LICITACIÓN PÚBLICA Nº1/2026
EXP. 4121-5670/26
DECRETO MUNICIPAL DE CONVOCATORIA Nº22/26
OBJETO: "HOSPITAL INTERMEDIO MUNICIPAL DE LIMA"
CIRCULAR CON CONSULTA Nº 01/2026
(OF)

La Municipalidad de Zárate pone en conocimiento a los interesados y adquirentes del Pliego de la Licitación Pública de referencia, las siguientes observaciones:

ETAPAS

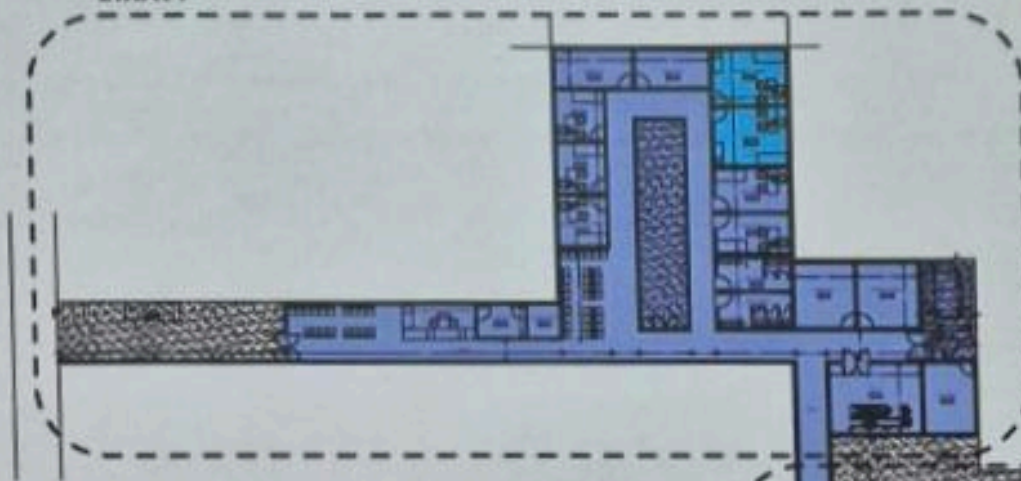
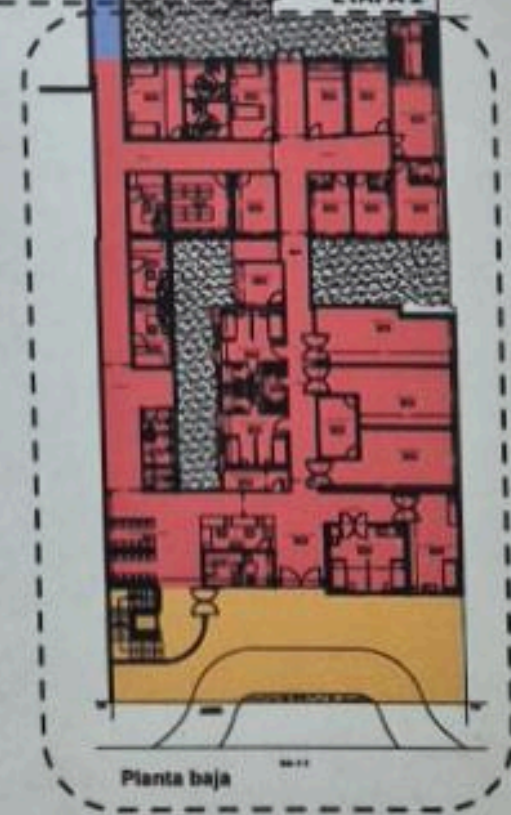
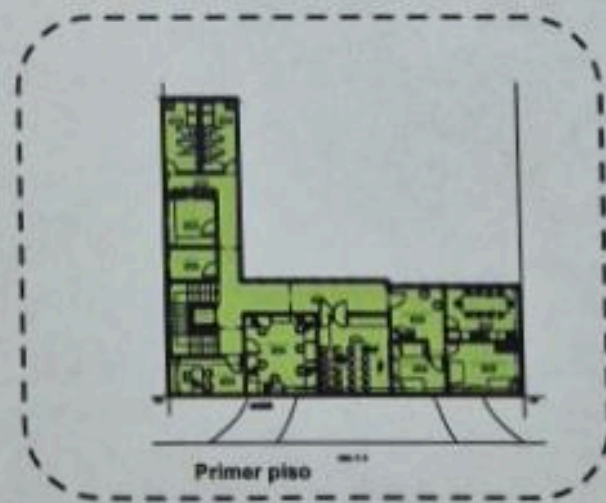
Consulta 8. - No se puede identificar en planos cuál es la etapa 1 y cuál es la etapa 2. Se solicita aclarar este punto.

Respuesta 8. - se adjuntó en anexo plano de la etapas

Edificio Existente a remodelar	Área 1	Sala de partes, Guardia, Información y Laboratorios con cubierta metálica Nueva (Trazo y estructura de vigas reticulada + Columnas).
	Área 2	Ángulo existente en lote adosado (Nuevos consultorios).
Edificio Nuevo	Área A	Nuevos consultorios, sala rayos x, sala técnica, farmacia y Ecografía en lote adosado.
	Área B	Acceso principal en planta baja, estacionamiento para ambulancia, bloque de circulación.
	Área C	Planta alta administrativa.
